Държавна агенция „Безопасност на
движението по пътищата“

ДОКЛАД

Относно: Извършване на проверка на обект „Изграждане на кръгово кръстовище на западен вход на град Казанлък“

Фигура 4 – Проектно решение на кръга на кръстовището – обзорна ситуация

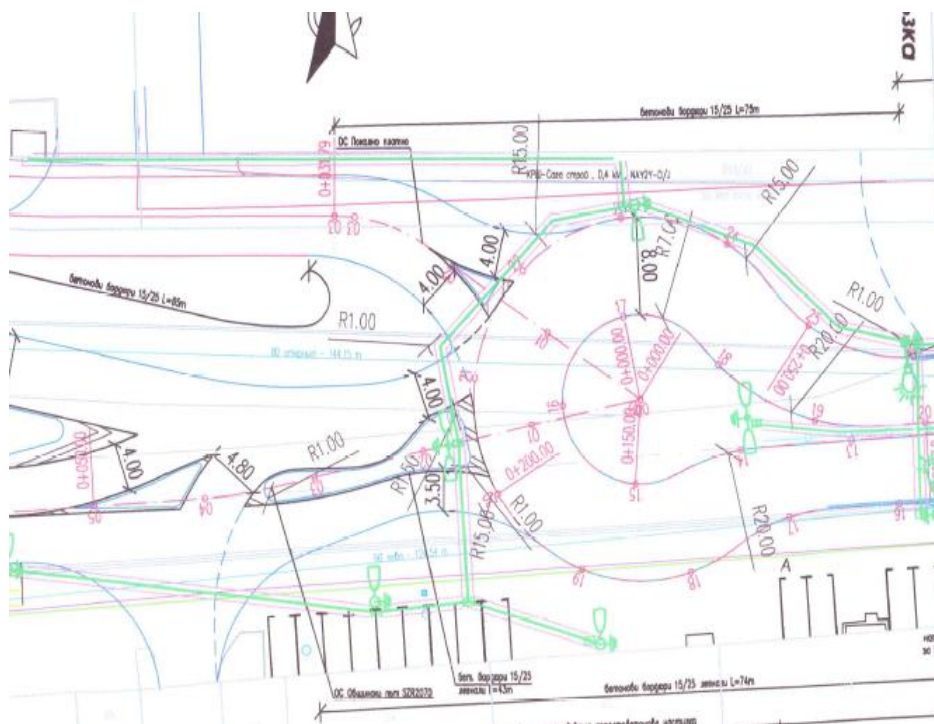
В ситуационното решение на кръстовището, съгласно одобрения работен проект за обекта, се включват следните геометрични елементи и форми:

- външен диаметър на централния кръг – 30,00 метра (изискуеми 30 ÷ 32 метра);
- диаметър на вътрешния кръг – 14 метра;

- ширина на лентата за движение – 8,00 метра (изискуеми 8,0 метра);
- ширина на лентите за вход/изход към локалното платно – по 4,00 метра (изискуеми $3,0 \div 3,75$);

- ширина на изходящите ленти за РП I-6 – по 4,00 метра (изискуеми $3,5 \div 4,0$ метра);
- ширина на пътната лента за ляво завиване в посока юг (към входа на НИКДИМ) – 4,80 метра с необозначена (изискуеми 3,75 метра), но къса зона за изчакване;

- дължина на пътната лента за ляво завиване в посока юг – необозначена в проекта (изискуеми 25 метра дължина);
- ширина на входящата лента от РП I-6 – 3,5 метра (изискуеми $3,5 \div 4,0$ метра);

- прекъсване на кръговото движение в кръга от централния остров, преминаващ в разделителна ивица с ширина 1,0 метра в правия уличен участък между кръговото движение и обръщача (нерегламентирано в НПП КТСУТ, според която е проектирано);

- два острова за канализиране на движението към и от РП I-6 с малка площ и в непосредствена близост помежду си;
- един остров за отделяне на входящото от изходящото движение към/от локалното платно за движение.

Фигура 5 – Част от проектно решение на ПОД с траекторията на движението, влизащо в град Казанлък

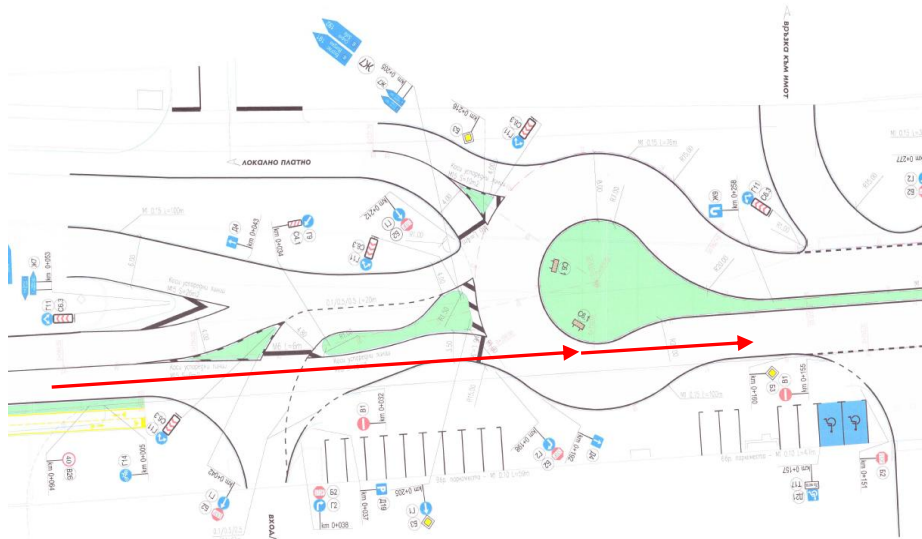
Геометрията на кръстовището (кръг) не е използвана в пълна степен за ограничаване скоростта на движение. Принципно кръстовищата с форма на кръг се прилагат за промяна директорията на движение на МПС, което ограничава тяхната скорост. Този резултат често е търсен при входовете на населените места, какъвто е случаят. Целта „намаляване скоростта на движение“ е устойчива във времето – от 2012 г., когато за първи път беше приета наредба за условията за изграждане или монтиране върху платното за движение на изкуствени неравности и на други средства за ограничаване на скоростта на движение и изискванията върху тях, до момента, независимо от коренната промяна на наредбата през октомври 2024 г. с поправка през 2025 г. Отчитайки значението на намаляването на скоростта на движение за пътната безопасност, независимо от нейното ограничаване с пътни знаци, е целесъобразно да се търси допълнителна промяна на траекторията на МПС в кръстовището при влизане на МПС в град Казанлък. Забелязва се следното:

- в посока от град Казанлък към изхода на града траекторията на движение на МПС се променя чувствително за всяко разположение на МПС във входящата в кръстовището пътна лента с ширина 5,50 метра (при близост на МПС до бордюра или до разделителната ивица);

- в посока от РП I-6 към град Казанлък обаче, движещото се МПС от входящата в кръстовището пътна лента (3,50 метра), при липса на повече МПС в кръга, почти се плъзга по допирателната линия към вътрешния кръг на кръстовището, след което свободно продължава в широчината на правия уличен участък (5,50 метра), т.е. МПС се движи без да бъде физически принудено да промени своята линия на движение (вж. Фигура 5 и Фигура 6). В подобни случаи обичайното поведение на водачите на МПС е да запазят или дори да увеличат своята скорост на движение, което би довело до проблемни ситуации във всеки вид застроена територия.

Наблюдаваното движение на МПС, влизащи в град Казанлък, насочва към обсъждане на мерки, принуждаващи водачите на МПС да променят чувствително своята линия на движение през кръга, което би намалило тяхната скорост (един от търсените резултати при кръгови движения). Това може да бъде постигнато чрез „изтегляне“ на вътрешния кръг на кръстовището на юг, като методите за постигане на целта са различни, те са обект на проектиране и към тях би могло да се включи и ползването на вече разпространените в практиката ограничителни тела в сигнални цветове. Следва да се гарантира широчина на лентата в кръстовището, позволяваща преминаването на товарни автомобили през него. Освен това за предварително намаляването скоростта на движение на МПС, още при спускането им към град Казанлък, могат да бъдат ползвани разпоредбите на наредбата за ползване на средства за ограничаване скоростта на движение в населените места [чл.3, ал.1 от Наредба № РД-02-21-1 от 01.10.2024 г. за условията за изграждане или монтиране

върху платното за движение на изкуствени неравности и други средства за ограничаване на скоростта на движение и изискванията към тях (НОС)]. Така че, в допълнение към вече съгласуваната постоянна организация на движението (ПОД) се добавят и допълнително проектирани средства за ограничаване на скоростта в населени места (при слизането към града в посока РП I-6 – град Казанлък, на значително разстояние преди кръстовището).

Фигура 8 – Проектно решение на ПОД при направляващите острови на запад от кръстовището

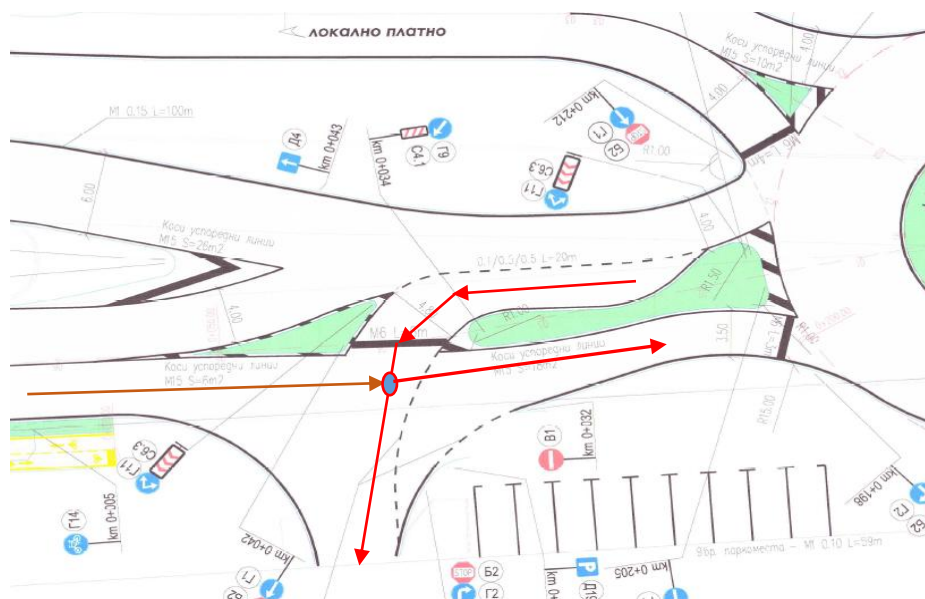
Западно от кръстовището са оформени 2 острова за канализиране на движението, обслужващи входящото и изходящо в кръга движение. Тяхната площ не е голяма, бордюрите им са изпълнени като „легнали“ и по проект са дооформени с пътна маркировка. Като конфигурация те не са добре различни за водачите на МПС, влизащи в града. Придобитото впечатление не може да се определи като пълно при добра видимост, поради не монтираните все още пътни знаци върху 2-та острова, не положената за тяхното

очертаване маркировка и паркираната техника на строителите на места, пречещи в известна степен на видимостта към островите (вж. Фигура 8). В допълнение, височината на бордюрите на островите е регламентирана в специализираната наредба – 10 см [чл.111, ал.10 от НККТСУТ], което на място не е изпълнено.

Зоната, показана на фиг. 8, включва опасна конфликтна точка между движещите се към входа/изхода на НИКДИМ и влизащите в града от РП I-6. Освен това, дължината на лентата за ляво завиващите към НИКДИМ от основното направление в посока София вероятно е с минималната дължина [чл.111, ал.4 от НППКТСУТ] или с дължина, близка до нея (в проекта липсва обозначение на дължината). Изброените две несъвършенства (опасна конфликтна точка и вероятно къса дължина на лентата за ляво завиване) представляват опасност за движението. Възможно е дължината на лентата за ляво завиване към НИКДИМ да се окаже недостатъчна за изчакване в определени моменти и това да причини временно блокиране на западния изход от кръстовището към РП I-6. Не се откриват данни за обосновка на необходимостта от лентата за ляво завиване (за нуждите предимно на автомобили на НИКДИМ), която в конкретния случай е предвидена по причина, независима от изискването за нормативно доказване на нейната необходимост в индустриални зони [чл.97, ал.3, Приложение 23 от НППКТСУТ], което също не е налично. Опасната конфликтна точка, поради ъгъла на възможния сблъсък между МПС – близък до 90°, предполага сериозни последствия при евентуално ПТП. Конфликтните точки при останалите 4 входи/изходи за/от кръстовището са с по-ниска степен на опасност, което несъмнено създава по-малки рискове за безопасността на движението.

Избягването на опасната конфликтна точка или превръщането ѝ в по-малко опасна, както и осигуряването на по-голяма дължина на лентата за ляво завиване към НИКДИМ, са части от проектирането, вече завършено и изпълнено. Отчитайки този факт, може да се предприеме наблюдение на движението за съответните точка и дължина (за достатъчно дълго време и в условията на интензивен трафик), както и изпълнение на изключително ясна сигнализация на лентата за ляво завиване, на двата острова за канализиране на движението и на възможните посоки – също обект на допълнително проектиране. Резултатите от наблюдението би бил насочващ за нужните мерки, включително препроектиране разпределението на мястото с островите за канализиране на движението или дори ползване на друга схема на движение към обекта НИКДИМ.

Фигура 14 – Проектно решение на правия уличен участък (ПОД)

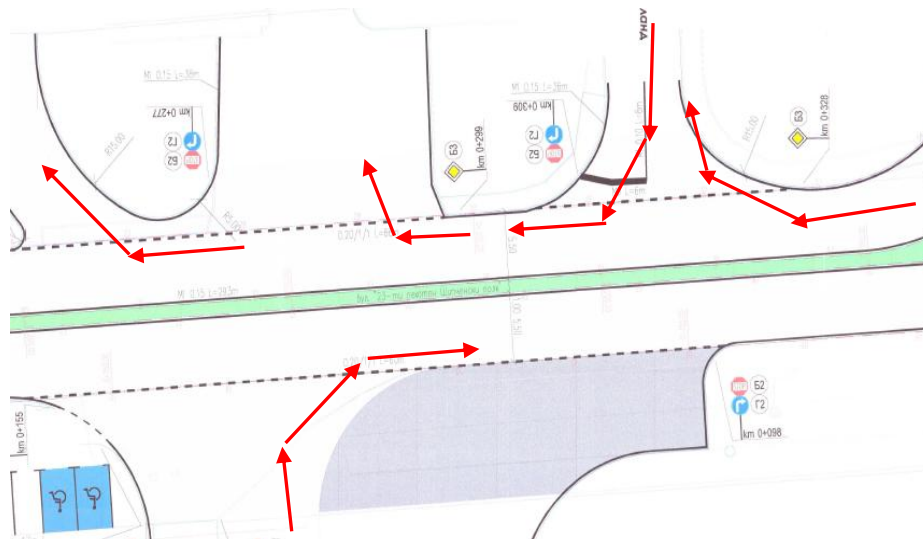
Преди строителството широчина на уличния участък е била 12 метра без физическо разделяне на движението по посоки (вж. Фигура 13). Аналогично на опита в първата част на обекта – кръстовището, в неговата права част многократно във времето са предприемани неправилни маневри от водачите на всички видове МПС с голям риск от настъпване на пътни инциденти. Проектът предвижда и вече е изпълнено физическо разделяне на движението по посоки, с което се предотвратява част от допусканияте нарушения, оценявано като полезен ход за подобряване на безопасността на движението

в участъка. Чрез разделителя на пътното платно се елиминират левите завои на МПС от прилежащите територии към улица „23-ти пехотен Шипченски проход“ и остават само десните. Така за движението на МПС остават само конфликтни точки с по-ниска степен на опасност, като се отстраняват редица опасни, с високорисково влияние при последиците от ПТП (вж. Фигура 14, сравнена с Фигура 13).

Фигура 18 – Проектно положение на първата площадка – вход/ изход за БОДИМЕКС

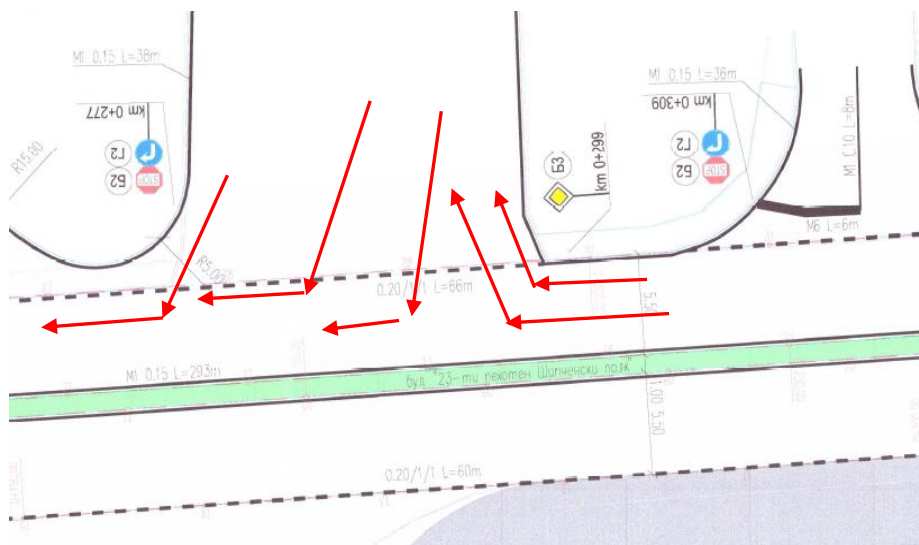
Първата от двете площадки се намира северно от уличното платно, пред сградата на мебелния магазин, след входа/ изхода за магазина от веригата „Кауфланд“ (вж. Фигури 18 и 19). Не се открива обозначение на нейната дължина, тангираща на уличното платно, но тя е приблизително 3 пъти по-голяма от широчина на едното платно. Съобразно приетата ПОД не се забелязва организиране на движението и на паркирането на МПС в площадката, което би довело до напълно различни по място влизания на всяко МПС в нея, както и на напусканията ѝ, според преценката на водачите. Това е неприемливо за БД, тъй като в момента влизането/ излизането на МПС в/от площадката е възможно по цялата дължина на линията между площадката пред мебелния магазин и движението по уличното платно. Така се оформя множество от вероятни конфликтни точки, които неминуемо оказват влияние върху вероятността от възникване на ПТП. Описаното би могло да се коригира чрез канализиране на движението, входящо към площадката и изходящо от нея, т.е. трябва да се обмисли обозначаване на местата за вход и изход към/от площадката, а в останалата дължина от линията (между пътното платно и площадката) – физическо отделяне между двете пространства (пътното платно и площадката). Отделянето може да

бъде постигнато по различни начини, прилагани в практиката у нас, като то също е обект на проектиране. Освен това самата площадка се нуждае от разпределение и обозначаване на паркоместата чрез пътна маркировка, което също е част от процеса проектиране.

Фигура 20 – Проектно положение на втората площадка пред „Смърфит Карра България“

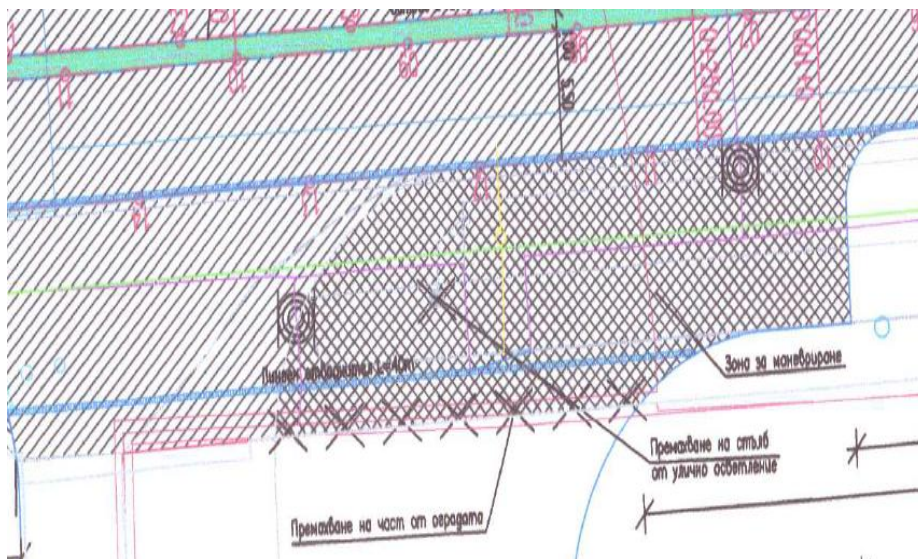
Втората площадка е ситуирана пред сградата на фирмата „Смърфит Карра България“ и в проекта е обозначена като „Зона за маневриране“. Част от проблемите при нея са аналогични на тези за първата площадка (вж. Фигура 20 и 21). Независимо от нейното договорено ползване и при условие за маневриране само в обхвата на площадката и тук следва да се обмислят входа към нея и изхода от нея и физически да се отдели останалата ѝ част, намираща се непосредствено до пътното платно, от самото платно за движение, което също е обект на допълнително проектиране. Тези мерки се налагат от една страна за възпиране на МПС, които не са собственост на фирмата, да

ползват тази територия, а от друга – за ограничаване броя на възможните конфликтни точки между входящите и изходящите от площадката МПС и преминаващите по третокласната улица.

Фигура 22 – Прекъсване на пешеходната и велосипедна алеи пред „площадката за маневриране“ пред „Смърфит Карра България“

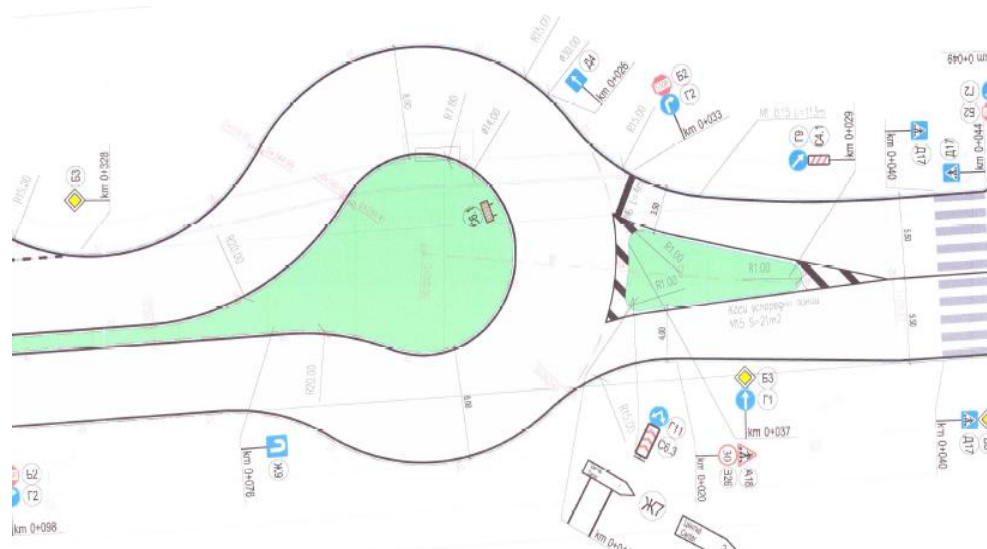
При проверката пешеходната и велосипедна алеи на юг от третокласната улица бяха прекъснати преди площадката пред „Смърфит Карра България“, обозначена на чертежите като „зона за маневриране“ (вж. Фигура 22).

От проекта не е видно дали пешеходната алея продължава поне до входа на НИКДИМ, тъй като в противен случай възниква въпросът как може да се достъпи входа на НИКДИМ без МПС. Съгласно проекта през т.нар. „площадка за маневриране“ със сигурност преминава нова велосипедна алея (обозначена върху ситуацията само като дължина). Нейната широчина обаче не е отбелязана нито върху ситуацията, нито в ПОД. Не се изяснява къде точно велосипедната алея пресича „площадката за маневриране“, като на място тя все още не е обозначена с маркировка. Пропуснато е и евентуалното местоположение на пешеходната алея. В зависимост от предвидените алеи, неотбелязани като точно местоположение и размери, „площадката за маневриране“ се нуждае от допълнително проектиране не само заради определянето на входа към нея и на изхода от нея, и на физическото ѝ отделяне от автомобилното движение, но и заради разпределянето на площта така, че да се включат съответните алеи и да се предвидят площи за други цели, но съгласно изискванията на НПП КТСУТ. Последното е аналогично на изложеното в точка 2 „Кръстовище“, подточка „за велосипедното и пешеходно движение“. При проверката площта се ползваше за паркиране на МПС, в голямата си част на строителите.

Фиг. 6 Капковиден обръщач съгласно НППКТСУТ

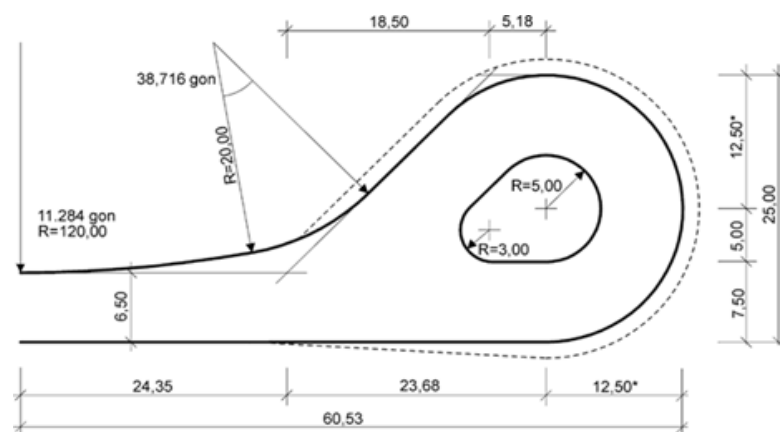
Съобразно НПП КТСУТ и установената у нас практиката, за автомобилни обръщачи се оформят ленти, които съгласно приложенията в НППКТСУТ са наименовани „примерни“ [чл.112, ал.1; чл.114, ал.2 и Приложения 27 и 28 от НППКТСУТ], като се предвиждат отделни ленти за обратен завои, чийто габарит е съобразен с най-големите МПС, обръщащи посоката. Определението „примерни“ в известен смисъл обяснява вида на ползвания в проекта обръщач, който не прилича на „примерните“ обръщачи, а е подобие на капковиден обръщач и съобразно разпоредба на НППКТСУТ следва да се ползва за обръщане в „... тупици, задънени алеи и бариери пред тупици, ...“ [чл.149, ал.2 от КТСУТ], а не по продължението на улица от първокласната улична мрежа, какъвто е конкретният случай. Разпоредбата за ползване на подобен бръщач при тупици е пренебрегнато, той е проектиран и вече изпълнен, като са подобрени геометричните му елементи, представени нормативно в Приложение 34 от НПП КТСУТ. Най-близък по стойност до реализирания външен радиус на завиване на обръщача е този с външен радиус 25 метра и дължина 24 метра за съчленени автобуси [Приложение 34, фигура 6 и таблица 1 от НППКТСУТ].

Приложената схема за обръщане посоката на движение обаче е ползвана в проектирането на обекта без да се отчете факта, че чрез формата на „обръщача“ – кръгла, може да се постигне и ограничаване скоростта на движение в посока вътрешността на град Казанлък, т.е. би било коректно и целево насочено ползването на аналогичната препоръка за кръга в кръстовището, намиращо се в западната част на обекта.

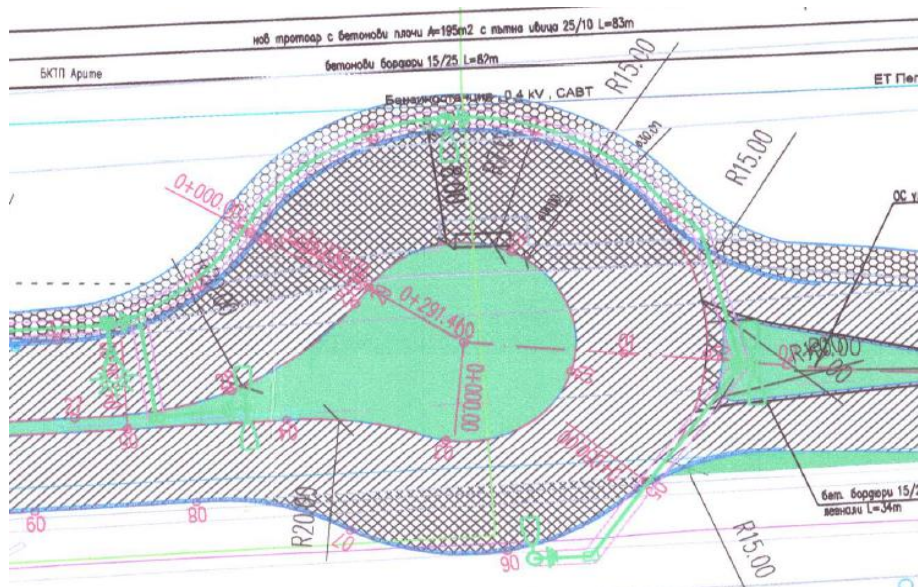
И тук кръглата форма може да подведе водачите на МПС и те да направят опит да продължат своето движение през тази част от кръга, която към момента не позволява пълното кръгово движение.

Логичната мярка, елиминираща редица неочаквани маневри на МПС, е „освобождаване“ за движение на частта от пътното платно в кръга, където движението в момента е невъзможно и където се свързват островът на кръга с разделителната ивица на улицата. Другата мярка също е аналогична на описаната за кръга в кръстовището – това е изключително доброто сигнализиране на вътрешния остров на кръга на „обръщача“, особено в тази му част, където кръгът се съединява с разделителя на улицата, спирайки движението по естествения му път и преминавайки постепенно в права линия.
